Boletim Técnico

KV-29T75/T80

Número **35/99**

DICA DE CONSERTO

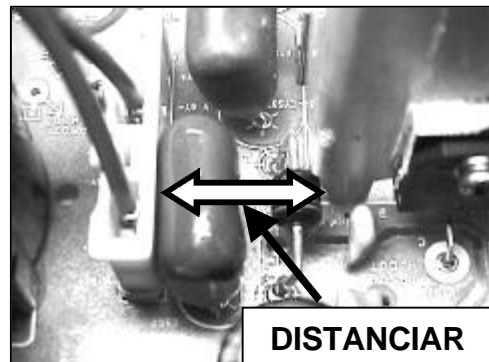
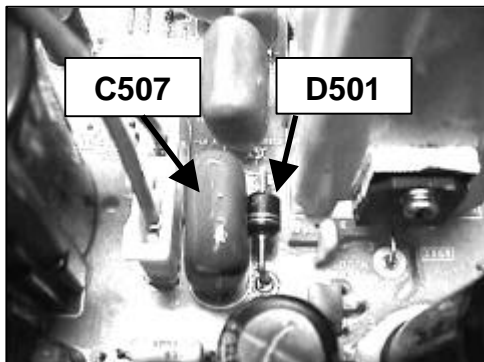
1) Distanciar capacitor C507 e D501 da placa A (principal)

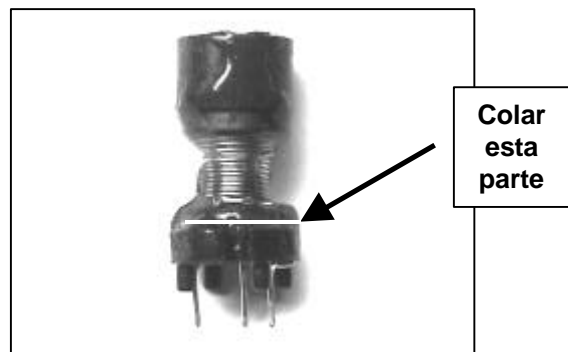
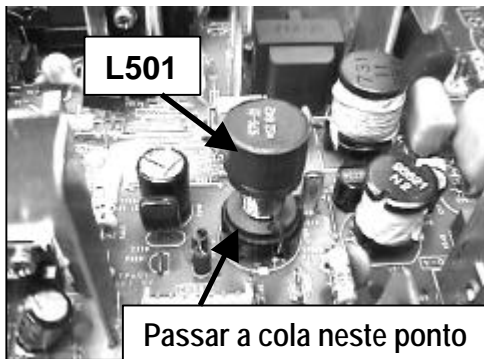
2) Retirar a bobina L501 da placa A e recolocar após colar com o Araldite.
